Keuringsverslag van een elektrische laagspanning- en zeer lage spanningsinstallatie

NIET CONFORM

Straatnaam Beekstraat
Huisnummer 5
Busnummer
Postcode 9340
Gemeente Lede
Land België

Controlebezoek van een oude huishoudelijke elektrische installatie van een wooneenheid bij verkoop op vraag van de verkoper volgens (KB 08/09/2019) - AREI Boek 1- 8.4.2. en 8.2.1. en 4.2.4.3.

Afbeelding schakel- en verdeelbord:

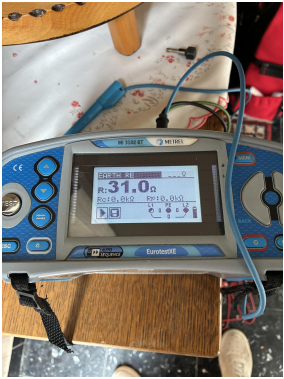
- I2.02 De waarde van de isolatieweerstand van één of meerdere stroombanen is kleiner dan 0,5M ohm. (Boek 1 Onderafdeling 6.4.5.1.) Kring 1. Zie foto, met rood omcirkeld
